Progetto: Studio Idrogeologico della Sorgente “La Sponga”
Approfondimento idrogeologico

RELAZIONE IDROGEOLOGICA

RELAZIONE IDROGEOLOGICA:
Studio Idrogeologico della Sorgente "La
Sponga" nel comune di Canistro (AQ)

Il presente elaborato viene redatto in riscontro alla richiesta di integrazioni formulata del Comitato Di Coordinamento Regionale per la Valutazione d'impatto Ambientale (CCR-VIA) con Giudizio n° 3342 del 11/02/2021 relativamente alla Valutazione Impatto Ambientale ai sensi dell'art. 27 bis del D.Lgs. N° 152/2006 e ss.mm.ii. riguardante la richiesta di concessione mineraria delle acque minerali "S. Antonio – Sponga" alla società Santa Croce S.r.l.

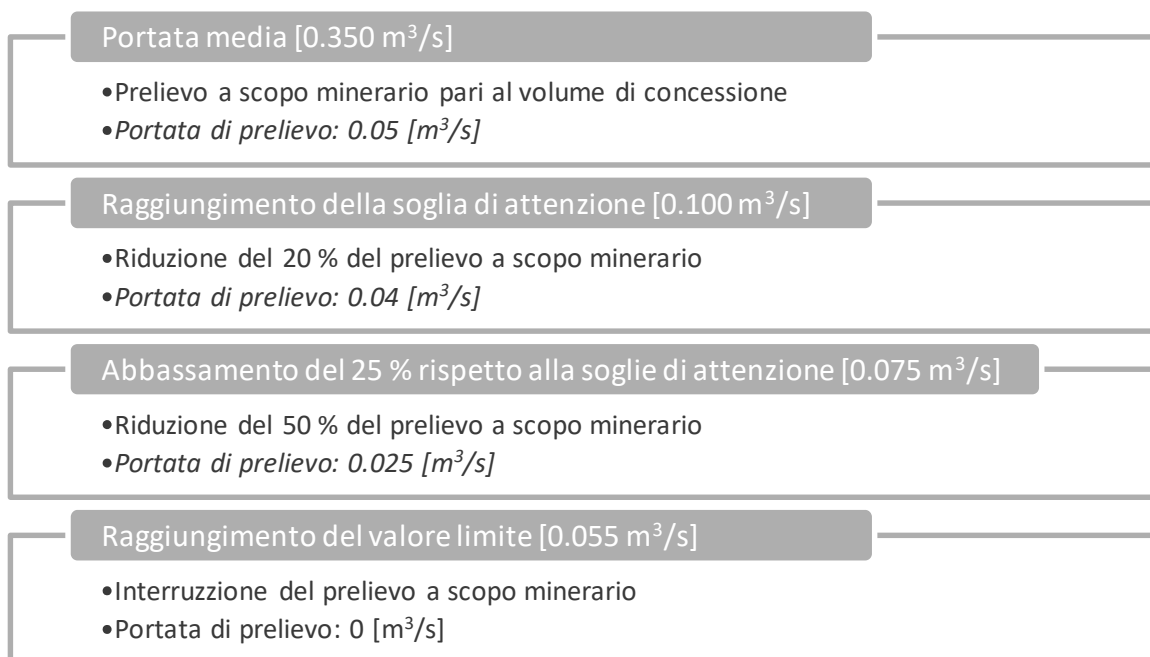
Si richiede che le eventuali prescrizioni indichino le modalità con cui dovranno essere formalizzate le eventuali carenze idriche ed il protocollo da seguire per definire le progressive riduzioni di portata di prelievo da parte di Santa Croce srl.

A tal riguardo si propone di individuare quale soglia di attenzione una portata in uscita dal gruppo sorgivo S. Antonio-Sponga pari a $0.1 \text{ m}^3/\text{s}$ che risulta adeguato a garantire sia i volumi necessari alla componente idrologica del DVM e sia i prelievi idrici ad uso idropotabile. Al di sotto di tale soglia, si propone di operare una progressiva riduzione del volume di prelievo a scopo minerario al fine di garantire i prelievi idrici ad uso idropotabile e il DMV.

Di seguito si riporta una proposta schematica per la gestione delle progressive riduzioni di portata di prelievo da parte di Santa Croce srl.

Figura 1. Elenco dei centri di potenziale pericolo esaminati nello studio dell'ERSI

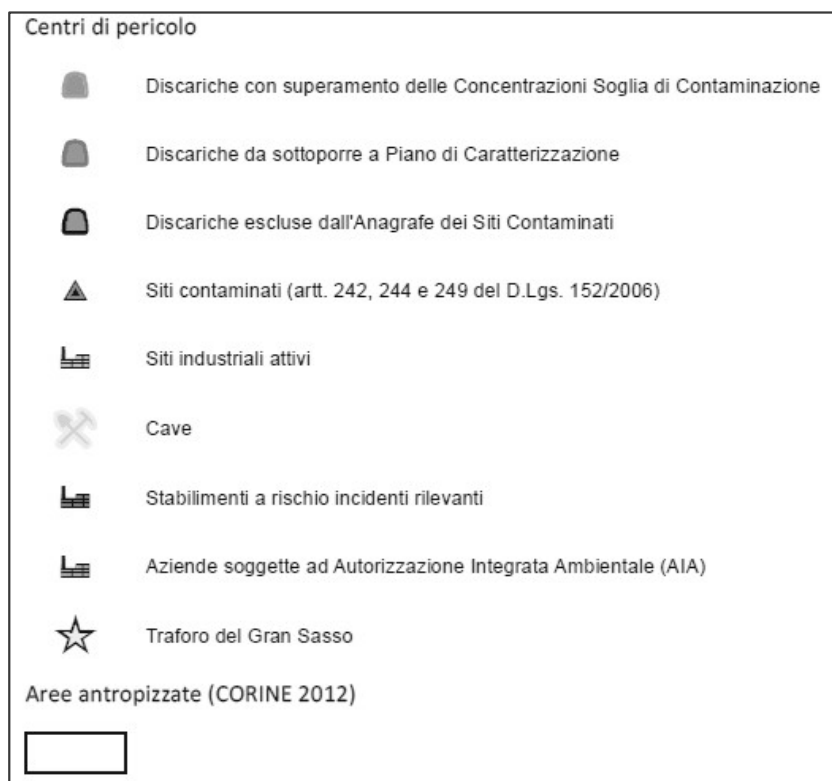
Un'ulteriore verifica è stata eseguita esaminando la "Carta dei centri di pericolo presenti all'interno delle aree di salvaguardia" elaborata dall'Ente Regionale per il Servizio Idrico Integrato (ERSI) nell'ambito dello studio per la definizione delle Aree di salvaguardia delle acque destinate al consumo umano (*reperibile al seguente indirizzo: <https://www.regione.abruzzo.it/content/aree-di-salvaguardia-delle-acque-destinate-al-consumo-umano-proposta-ersi>*).

E' utile ricordare che le sorgenti presenti lungo il versante destro della Alta Valle Roveto condividono per larga parte la medesima area di ricarica. Di conseguenza l'area di Salvaguardia individuata nella proposta dell'ERSI (Carta dei centri di pericolo presenti all'interno delle aree di salvaguardia foglio 7 e foglio 8) copre per intero l'area individuata nel presente studio quale Zona di Rispetto Allargata per lo Sorgente S. Antonio

La cartografia elaborata dall'ERSI ha preso in considerazione svariati centri di pericolo come indicato nella successiva Figura 1. L'analisi della cartografia conferma l'assenza di aree antropizzate a meno del centro abitato di Camporotondo, inoltre risulta la completa assenza di centri di pericolo.

Per la Zona di Rispetto Ristretta si conferma quindi l'assenza di pressioni puntuali.
